Tjänsteskrivelse

EKNÖ 1:242, Sandhamn 472: Ansökan om bygglov för fritidshus och komplementbyggnad/gäststuga

Förslag till beslut

BET	ANT	ÄNDRINGEN AVSER	SIGN	DATUM
Förslag till Nybyggnad av Fritidshus fast. Eknö 1:242 Värmdö kommun Johan & Åsa Robertsson				
Fasader				SKALA 1: 100
UTSKRIVEN		RITNINGNUMMER		BET
2015-02-06 13:47:51		502		K

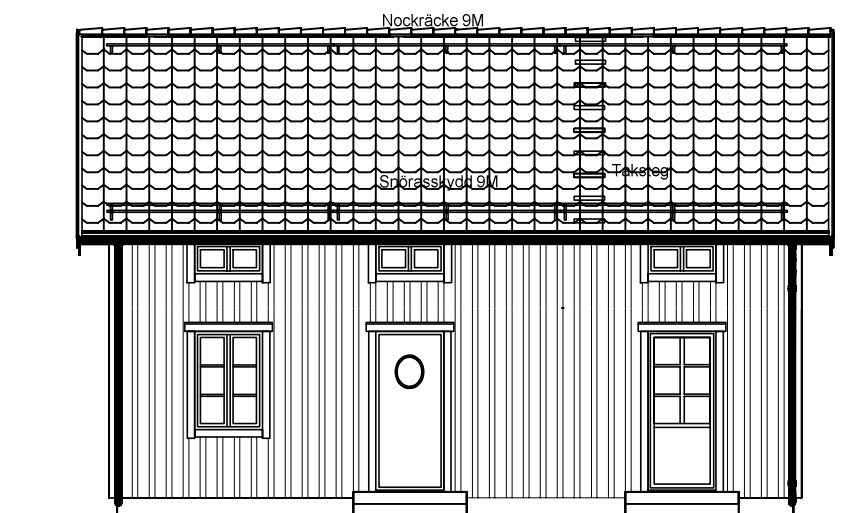
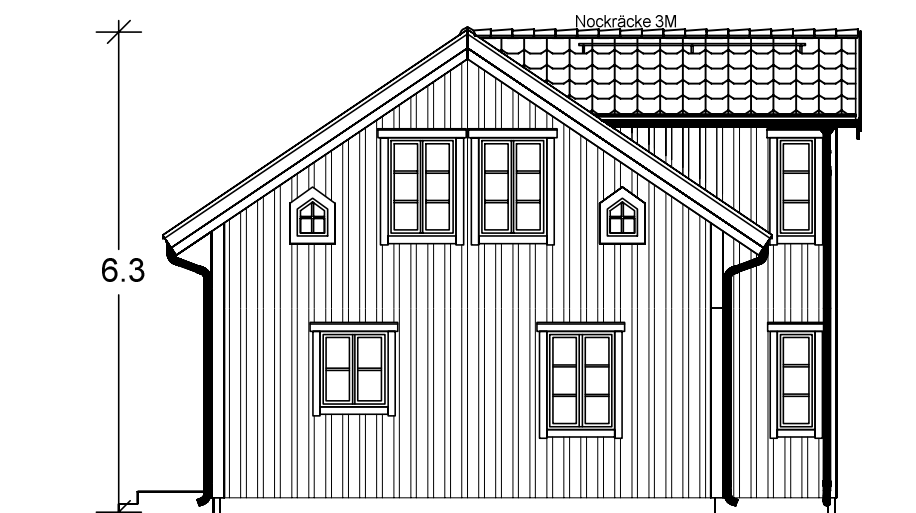
- Fönstren är mindre bra. **Ska vara fasta spröjs (håller bättre)**, inget mellanrum mellan karm och båge undertill, inga aluminiumbeslag, hela träfönster, se till att man använder bra fett tätvuxet virke (furu) på fönstersnickarverkstaden.

- Ska man ha midjeband ska man se till att det inte blir mellanrum mellan panel och midjeband, midjebandet i trä, inte i aluminium/plåt.

- Fönsterfoder ska vara hyvlade. Fasadpanel hyvlade om man målar med oljefärg, ohyvlade om man målar med slamfärg. (Byggnads teknisk rekommendation: Se till att panelen är snedskurna i ändträet = bättre vattenavrinning som inte går in i ändträet. Panelen ska monteras med kärnveden utåt (idag gör många snickare fel och sätter ytveden utåt)). Väljer man ca 3 olika bredder på panellängderna blir fasaden mer livfull. Locklistpanel är bra.

- Rött taktegel (inte betong) enkupigt, alternativt rött bandtäckt plåttak (men med tanke på hård kustklimat förespråkar jag tegel).

- Takfotlisten (brädan längst ut på takutsprånget) görs smal, likaså att vindskivorna hålls smala. Takfotbrädan och vindskivorna i hyvlad virke (= mindre algpåväxt). Då sökande har valt en "schweizerstil" på sitt hus är det viktigt att sådana detaljer blir bra. Typiskt för schweizerstilhus är just den tunna eleganta takfoten som inte gör mycket väsen av sig.

Bifogat finner du en uppdaterad fasadritning på huset, där enligt önskemål det runda fönstret mitt fram är borttaget, säkerhetsanordningarna, med stege ochnockräcke på taket är placerade på baksidan (mot söder) på huset, midjelisten är borttagen samt fönster är tvådelade och sidohängda.

Bara för information har vi lagt till ett liggande fönster på ovanvåningen ovanför dörren in mot gården (fasad mot söder), men i övrigt inga andra ändringar.

För fönsterleveransen kommer vi anlita ett fönstersnickeri i Småland som heter RM Fönster och som specialiserat sig på att bygga fönster i gammal traditionell stil. Det blir sidohängda 1+1 glasfönster, med fast spröjs och äkta kitt i inner och ytterbåge, helt i trä utan några aluminiumbeslag. Se länk.

Enligt initialt önskemål från Kulturavdelningen så kommer vi slopa midjeband/midjelist på huset och spika all locklistpanel från sockel till tak direkt på plats.

Fönsterfoder kommer vara hyvlade och målas med oljefärg i kulör 0502-y. Locklistpanelen kommer vara ohyvlad och målas med Falu rödfärg. (Skulle tacksamt motta tips av Ewa på vilken Falu rödfärg som rekommenderas, då det finns många leverantörer och fabrikat på marknaden)

Vi kommer lägga rött en-kupigt lertegel.

Takfotslist och vindskivorna kommer hållas smala och vara hyvlat trä.

BET	ANT	ÄNDRINGEN AVSER	SIGN	DATUM
Förslag till Nybyggnad av Fritidshus fast. Eknö 1:242 Värmdö kommun Johan & Åsa Robertsson				
Planer/Sektion				SKALA 1: 100
UTSKRIVEN		RITNINGSNUMMER	BET	
2015-02-27 08:05:09		501	J

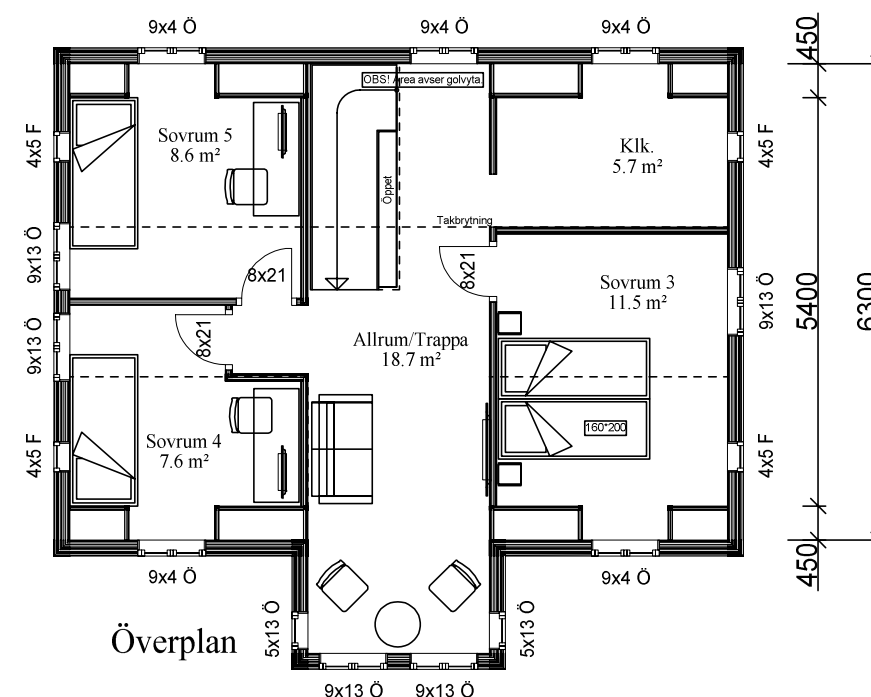
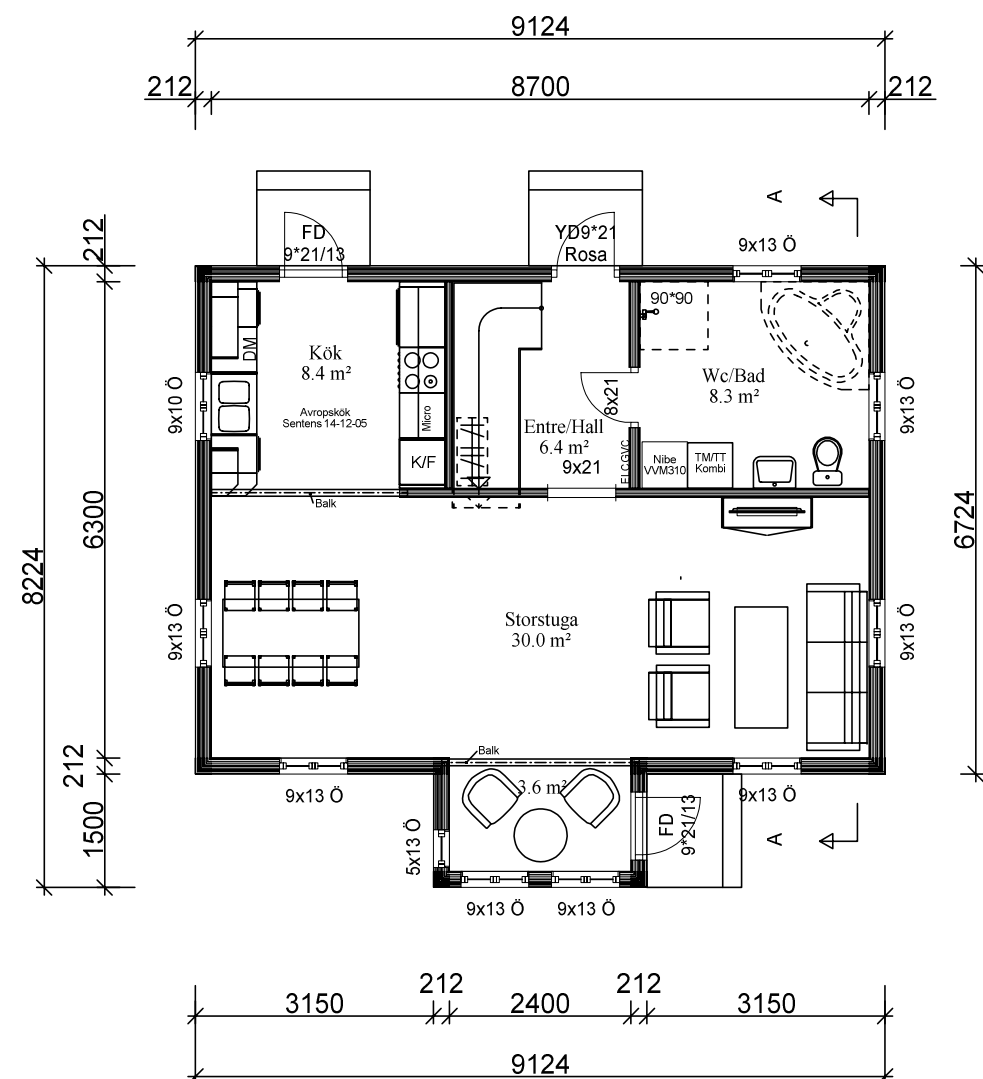
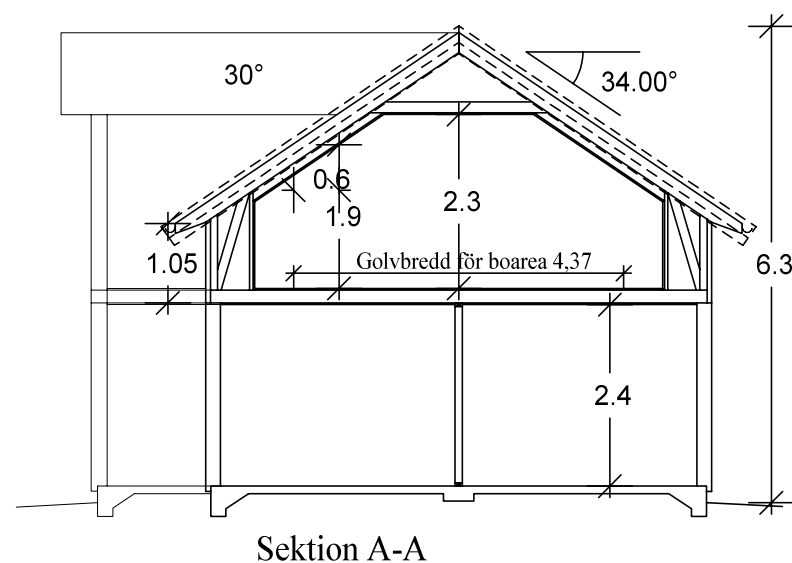
Försvaret har framfört synpunkter gällande byggnadens boarea som de anser är för stor. Enligt försvaret så medför det risk för framtida permanentboende på fastigheten. Enligt försvaret påverkar detta deras skjutstillstånd. Försvaret har i yttrandet menat att en yta under 79 kvm boarea skulle kunna godkännas, men de vill i så fall ha ny remiss om sökande ändrar i ansökan eller kommer in med ny ansökan.

Försvarsmakten framför erinran på ansökan då nybyggnad av fritidshus med angiven byggnadsarea kan medföra påtaglig skada på riksintresset för totalförsvarets militära del avseende skjutfält Korsö enligt 3 kap. § 9 Miljöbalken (SFS 1998:808).

Försvarsmakten har inget att erinra om ett fritidshus understigande 79 kvadratmeter boarea uppföres inom fastigheten, under förutsättning att befintligt fritidshus rivs. Myndigheten

Bygg- och miljöavdelningens bedömning är att denna ansökan ersätter befintlig byggnation och enligt kartmaterialet så ligger fastigheten ca 40 meter från gränsen där influensområdet för omgivningspåverkan inte längre gäller varför bygglov bedöms kunna medges.

Att försvaret endast ser till storleken på boarean som avgörande för sin prövning av ärendet så gör avdelningen den bedömningen att det medför en snäv syn på byggnationer i området. Utifrån det enskilda ärendet ska en prövning göras och ansökan ska också kunna medges.
